Gmina Goworowo  
ul. Ostrołęcka 21  
07-440 Goworowo

## WYJAŚNIENIE TREŚCI SPECYFIKACJI WARUNKÓW ZAMÓWIENIA

Dotyczy postępowania o udzielenie zamówienia publicznego pn. „Przebudowa dróg na terenie gminy Goworowo”

### Część 1 – „Przebudowa drogi wewnętrznej w miejscowości Kółko, gmina Goworowo”

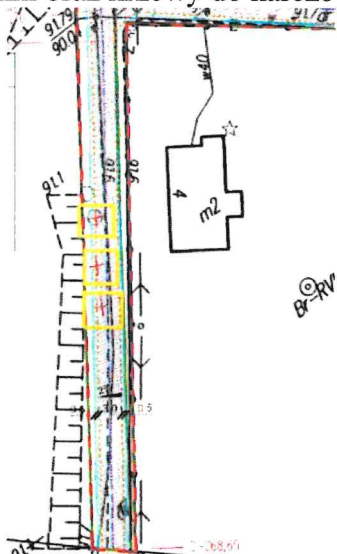
W przedmiarze znajdują się pozycje dotyczące wycinek i karczowania:

Wykonawca zlokalizował na PZT drzewa wskazane do wycinki (zaznaczone żółtymi kwadratami), jednak na PZT nie skazano zakrzaczeń do usunięcia. W związku z powyższym, Wykonawca zwraca się z prośbą o wyjaśnienie rozbieżności i wskazanie na PZT, gdzie zlokalizowane są drzewa do wycinki oraz krzewy do karczowania.

Drzewa przeznaczone do wycinki zostały wskazane na PZT. Proszę w wycenie uwzględnić 4 szt. drzew, zgodnie z przedmiarem robót. Zakrzaczenia przewidziane do usunięcia obejmują roślinność kolidującą z projektowaną konstrukcją drogi w granicach pasa drogowego zlokalizowanego na dz. nr 17, nr 37/3, nr 37/4, nr 39/1, nr 39/2, nr 39/4 w miejscowości Kółko, gmina Goworowo. Zamawiający nie przewiduje dodatkowego zakresu wycinki poza wskazanym w dokumentacji.

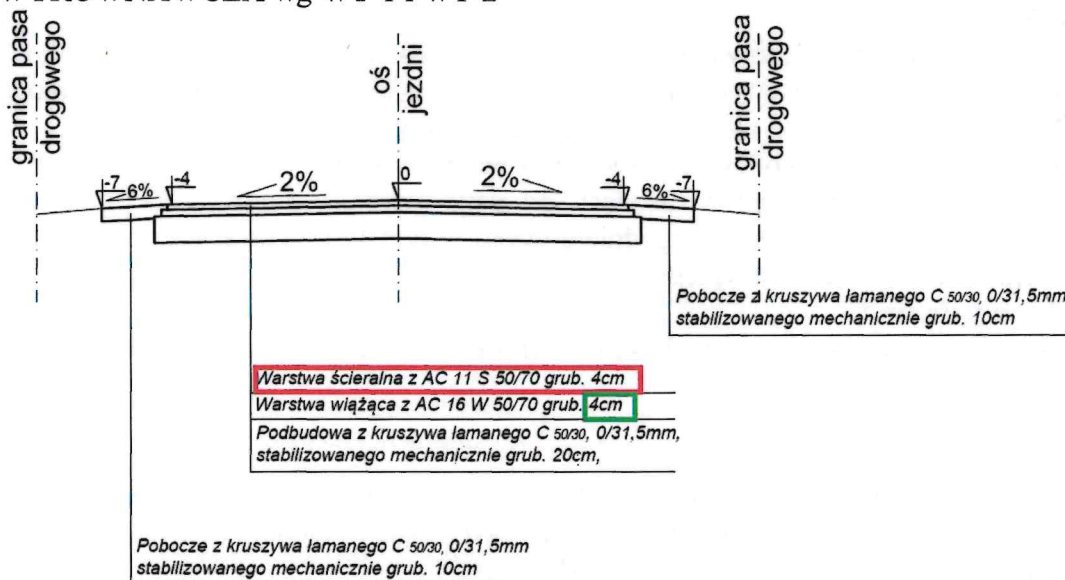
Natomiast w opisie technicznym i przekroju normalnym widnieje konstrukcja z warstwą ścieralną i wiążącą. Dodatkowo załączono SST D.05.03.05a – NAWIERZCHNIA Z BETONU ASFALTOWEGO. WARSTWA ŚCIERALNA wg WT-1 i WT-2 i D.05.03.05b – NAWIERZCHNIA Z BETONU ASFALTOWEGO. WARSTWA WIĄŻĄCA i WYRÓWNAWCZA wg WT-1 i WT-2

Dodatkowo zauważono różnicę w grubości warstwy wiążącej na przekroju normalnym grubość – 4 cm, natomiast w przedmiarze – 5 cm. Konstrukcja projektowana pierwotnie wynosi 28 cm, natomiast zmieniona na podstawie przedmiaru 25 cm. Wykonawca zwraca się z prośbą o wyjaśnienie:

- jaka powinna być grubość warstwy wiążącej AC16W 50/70,
- czy wobec zmiany konstrukcji z rezygnacji z warstwy ścieralnej nie należy zwiększyć grubości kruszywa,
- Czy Wykonawca powinien traktować warstwę wiążącą jako warstwę wyrównawczą zgodnie z SST?

Obowiązujący zakres robót określa SWZ oraz przedmiar robót.

- Warstwa ścieralna nie jest przewidziana do wykonania. Zamawiający zrezygnował z realizacji pełnego zakresu.
- Warstwę wiążącą AC16W 50/70 należy przyjąć o grubości zgodnej z przedmiarem (5 cm).
- Nie przewiduje się zwiększenia grubości podbudowy z tytułu rezygnacji z warstwy ścieralnej.
- Warstwy wiążącej nie należy traktować jako warstwy wyrównawczej – należy ją wykonać zgodnie z dokumentacją przetargową.

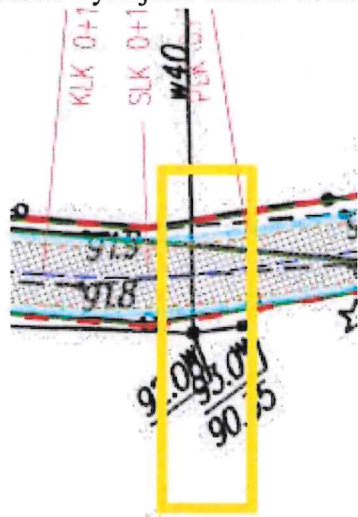
na odległość 100m (Kategoria II)		
10 d.1.3	D.02.03.01	Dowóz kruszywa przepuszczalnego	m <sup>3</sup>	69

Wykonawca zwraca się z prośbą o wyjaśnienie jakie kruszywo Zamawiający ma na myśli.

Pod pojęciem kruszywa należy rozumieć kruszywo naturalne stabilizowane mechanicznie spełniające wymagania określone w SST.

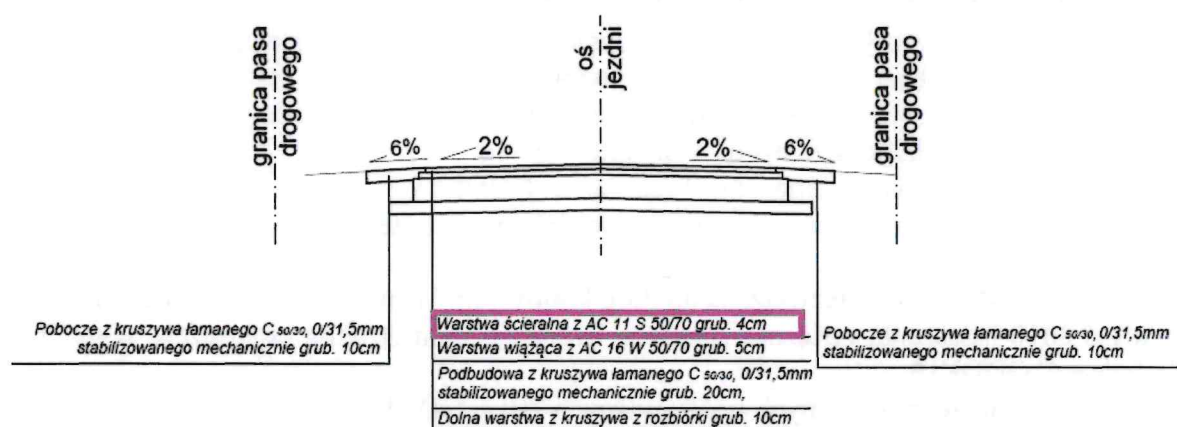
Natomiast w opisie technicznym i przekroju normalnym widnieje konstrukcja z warstwą ścierną i wiążącą. Dodatkowo załączono SST D.05.03.05a – NAWIERZCHNIA Z BETONU ASFALTOWEGO. WARSTWA ŚCIERNĄ wg WT-1 i WT-2 i D.05.03.05b – NAWIERZCHNIA Z BETONU ASFALTOWEGO. WARSTWA WIĄŻĄCA i WYRÓWNAWCZA wg WT-1 i WT-2

W pierwotnej wersji konstrukcję zaprojektowano jako 39 cm, a obecnie na podstawie danych z przedmiaru wynosi 25 cm, co stanowi dużą różnicę. Wykonawca zwraca się z prośbą o wyjaśnienie:

- jaka powinna być grubość dolnej warstwy z kruszywa (destruk),
- czy poz. 15 d. 1.5 odnosi się do istniejącej nawierzchni zwirowej, jeśli odpowiedź jest twierdząca jaka jest jej grubość
- czy wobec zmiany konstrukcji z rezygnacji z warstwy ścierną nie należy zwiększyć grubości podbudowy z kruszywa,
- czy Wykonawca powinien traktować warstwę wiążącą jako warstwę wyrównawczą zgodnie z SST?

Pozycja 16 d 1.5 została omyłkowo zmniejszona do 28 m<sup>2</sup> – błędnie przyjęto, że dotyczy wyłącznie destruktu. Prawidłowa wartość wynosi 1668 m<sup>2</sup>. W pozycji tej należy uwzględnić

zarówno destruktu bitumiczny, jak i kruszywo pozyskane z rozbiórki istniejącej nawierzchni, przeznaczone do ponownego wbudowania jako dolna warstwa konstrukcyjna. Należy wykonać koryto pod drogę, a górną konstrukcję istniejącej drogi rozebrać z przeznaczeniem do ponownego wbudowania. Celem przyjętego rozwiązania jest wykorzystanie istniejącej konstrukcji oraz niedopuszczenie do podniesienia niwelety drogi. Obowiązuje zakres wynikający z SWZ i skorygowanego przedmiaru robót. Nie przewiduje się wykonania warstwy ścieralnej ani zwiększenia grubości podbudowy. Warstwy wiążącej nie należy traktować jako wyrównawczej.

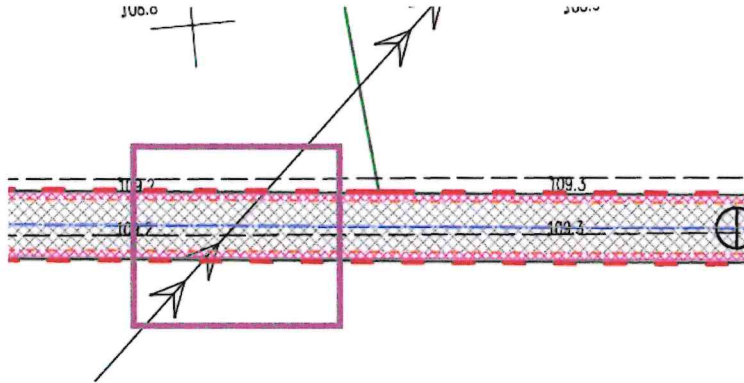
Wykonawca zwraca się z prośbą o wyjaśnienie czy Zamawiający ma na myśli destruktu asfaltowy pozyskany z frezowania jezdni? Jaka powinna być grubość warstwy?

Pozyskany destruktu bitumiczny z minimalnego frezowania zjazdu należy wykorzystać jako materiał do umocnienia podbudowy w obrębie nowo wybudowanego zakrętu/zjazdu. W pozycji tej należy uwzględnić zarówno destruktu bitumiczny, jak i kruszywo pozyskane z rozbiórki istniejącej nawierzchni, przeznaczone do ponownego wbudowania jako dolna warstwa konstrukcyjna z kruszywa pozyskanego z rozbiórki (grub. 10 cm po zagęszczeniu). Wykonawca składa ofertę z ceną ryczałtową za wykonanie zadania. Cena powinna zawierać wszystkie koszty niezbędne do prawidłowego i kompletnego wykonania przedmiotu zamówienia, zgodnie z dokumentacją postępowania.

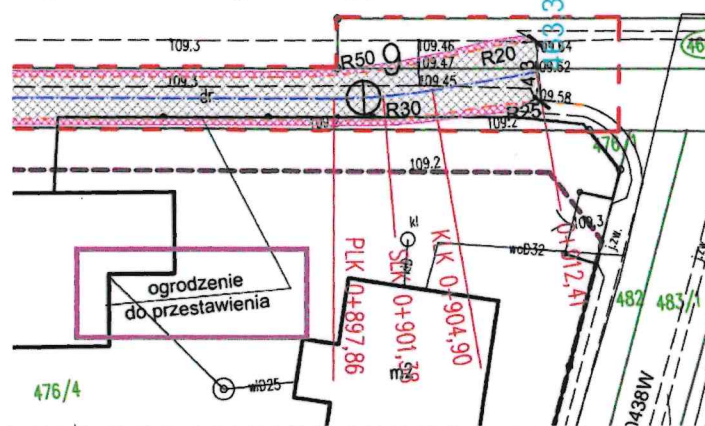
Na rysunku PZT biegnie ogrodzenie prywatne wzdłuż granicy inwestycji. W przedmiarze nie ujęto ww. robót. Opis przedmiotu zamówienia w SWZ wskazuje na konieczność usunięcia ogrodzenia przez Właściciela działki. Wykonawca zwraca się z prośbą o potwierdzenie, że nie powinien brać pod uwagę ww. zakresu robót ?

Informacja o ogrodzeniu została umieszczona w opisie przedmiotu zamówienia w SWZ. Usunięcie ogrodzenia leży po stronie właściciela działki. Wykonawca nie powinien ujmować tego zakresu w kosztorysie ofertowym.
